Zamawiający:
Fundacja dla Ostrowa Tumskiego we Wrocławiu

Dotyczy ogłoszenia o zamówieniu:
Przebudowa i remont budynków Muzeum Archidiecezjalnego we Wrocławiu

Numer referencyjny:
PZP.01.04.2020

Odpowiedzi na pytania wykonawców – część VII

Di03 - dwuskrzydłowe - 135 x 300cm
renowacji całej sali A/0.03

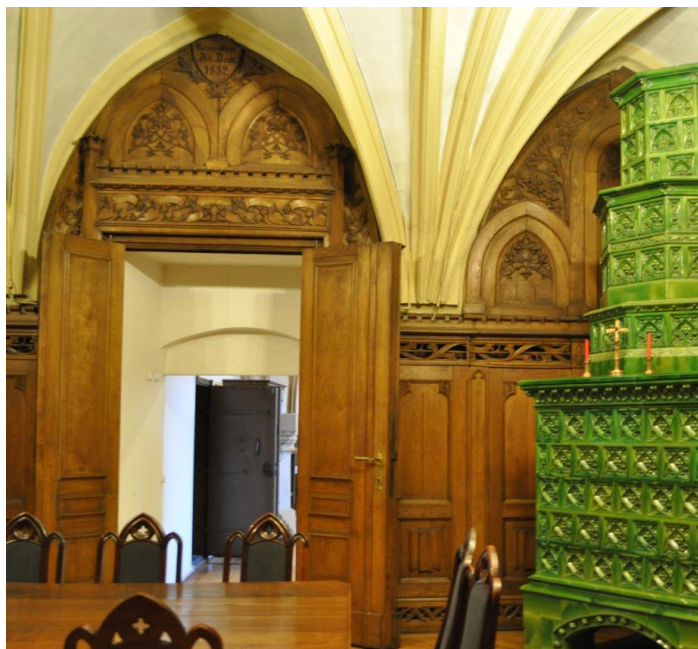
W nawiązaniu do odpowiedzi z dnia 14.05.2020r. na pytanie nr 161, prosimy o udostępnienie zestawienia stolarki drzwiowej przeznaczonej do renowacji, którą należy uwzględnić w wycenie inwestycji o oznaczeniach:

Di01, Dzi0, Dzi01, Di02, Di03, Di04, Di05, Di06, Di07, Di08, Di09, Di10, Di11, Di12, Di13.

Bez takiego zestawienia zawierającego opis stanu zachowania drzwi, ich wymiarów oraz wymagań dotyczących rozwiązań konserwacyjnych Wykonawca nie jest w stanie dokonać rzetelnej wyceny danych drzwi.

wg. rysunku AR-13, drzwi stanowiące element

Di03 - dwuskrzydłowe - 135 x 300cm
